REGIONE LIGURIA

Settore Ecosistema Costiero e Acque

OGGETTO: **S1023** - Verifica di assoggettabilità alla VIA per il progetto di impianto eolico denominato Strinate, costituito da n° 1 Aerogeneratore con potenza di 2,7 MW e opere di adeguamento alla rete elettrica MT. Comune di Calice Ligure, (SV). Proponente: Elettrostudio Energia Srl, Venezia
Comunicazione pubblicazione documentazione per procedimento di verifica di assoggettabilità a VIA ex art. 19 comma 3 e 4 del D. Lgs. n° 152/2006. *Riscontro*.

Fig. 1 – Schema riportato nel documento integrativo 1538-PD_A_07.00_TAV_r00_Individuazione Opere di derivazioni Acque

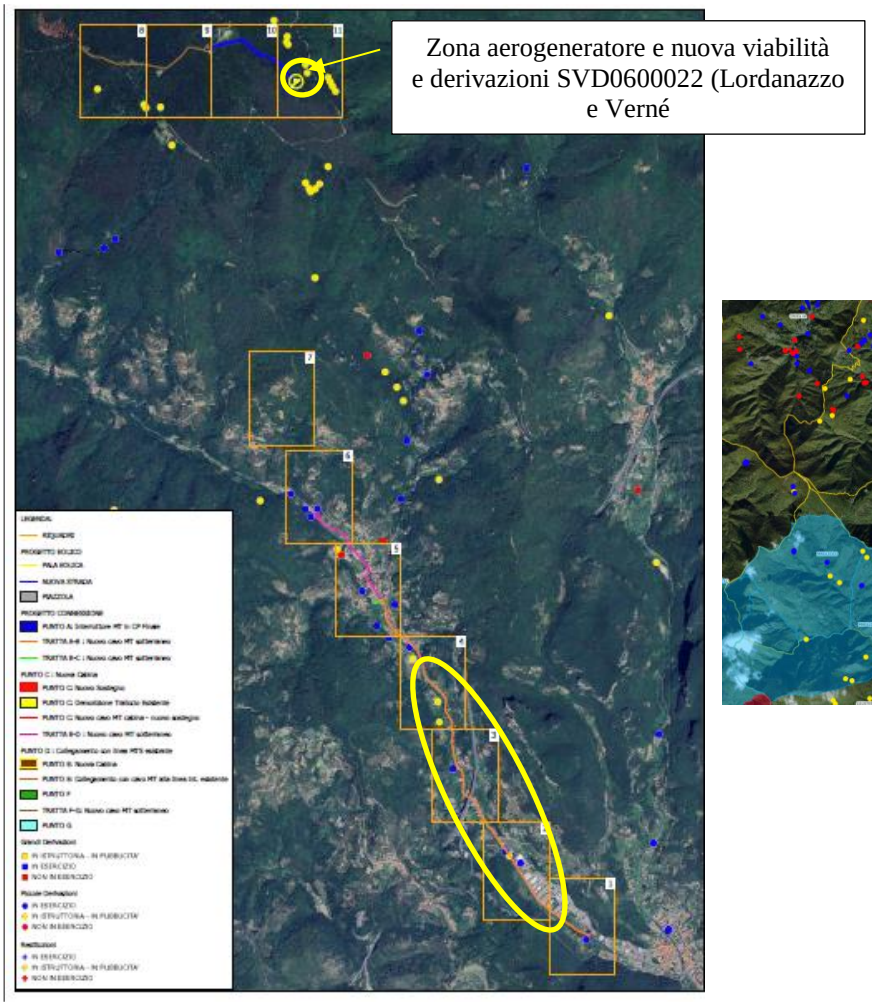
- la tratta di cavidotto indicata con A-B ricade in prossimità della zona di tutela assoluta (10m) della derivazione denominata SVD0200203 (derivazione da un pozzo nel subalveo del torrente Pora ad uso potabile in località San Sebastiano);

- sempre la tratta di cavidotto indicata con A-B ricade parzialmente nelle zone di rispetto delle derivazioni ad uso potabile identificate con i codici SVD0600018 (derivazione preferenziale da n. 2 pozzi denominati Banchette e Secca ad uso potabile nelle località omonime) e SVD0800041 (derivazione d'acqua ad uso potabile ed industriale da pozzo in Località Perti San Sebastiano);

- la pala eolica, la piazzola e parte della nuova strada ricadono nella zona di rispetto della derivazione SVD0600022 (uso potabile da 2 sorgenti denominate Lordanazzo e Vernè) e, si legge nel citato documento integrativo, che in questa zona è vietata la dispersione nel sottosuolo di acque meteoriche provenienti da piazzali e strade, ai sensi delle norme di attuazione del PTA. A tale proposito nel documento geologico si legge altresì: "*si sottolinea che il progetto non prevede sversamenti e che la strada, sterrata, sarà utilizzata solo per le manutenzioni"*

A fronte di quanto evidenziato nella documentazione integrativa, e di quanto sopra brevemente riportato (ed evidenziato nelle Figure 1, 2 e 3 sottostanti), si rende necessario che il proponente, prima del progetto esecutivo, approfondisca la potenziale interferenza con le citate derivazioni, in particolare ad uso idropotabile, mediante sopralluoghi specifici e contattando i gestori pubblici/privati delle derivazioni stesse, al fine di evitare ogni possibile depauperamento e/o comunque interferenza di tali sorgenti/pozzi.

- in fase di progetto esecutivo deve essere approfondita la potenziale interferenza con le derivazioni, in particolare quelle ad uso idropotabile, evidenziate nei documenti integrativi pervenuti, mediante sopralluoghi specifici e contattando i concessionari pubblici/privati delle derivazioni stesse, al fine di evitare ogni possibile interferenza con tali sorgenti/pozzi. Una breve relazione riportante gli esiti derivanti da tali approfondimenti e contatti con i concessionari dovrà essere inviata a questo settore;

a. in fase di progettazione esecutiva dovranno essere definite operazioni di scavo e riporto in fase di cantiere tali da evitare la potenziale interferenza dell'opera in progetto con la derivazione idropotabile presente nell'area interessata (SVD0200203);

b. prima dell'inizio dei lavori dovranno essere individuate una o più procedure emergenziali e/o istruzioni operative, da concordarsi con il gestore della derivazione (SVD0200203), al fine di evitare che eventuali sversamenti accidentali possano andare a contaminare l'acqua della sorgente e in modo che il gestore possa essere prontamente avvisato e interrompere l'approvvigionamento.

Fig. 2 Localizzazione area intervento vs corpi idrici caratterizzati nel PTA

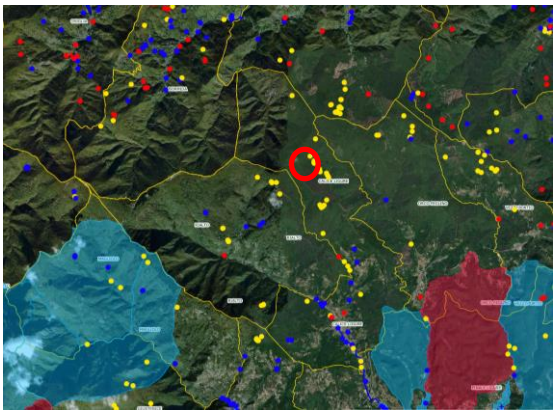
Si evidenzia che la localizzazione sia dell'area relativa alla piazzola di installazione dell'aerogeneratore sia della nuova viabilità di accesso non interessa direttamente corpi idrici superficiali o sotterranei individuati nel Piano regionale di Tutela delle Acque vigente (DCR n. 11/2016) e stante tutto quanto sopra rappresentato, anche a seguito delle integrazioni richieste, non si ravvisano elementi ostativi per gli aspetti di competenza del nostro ufficio in materia di risorsa idrico, purché venga dato corso a quanto di seguito elencato:
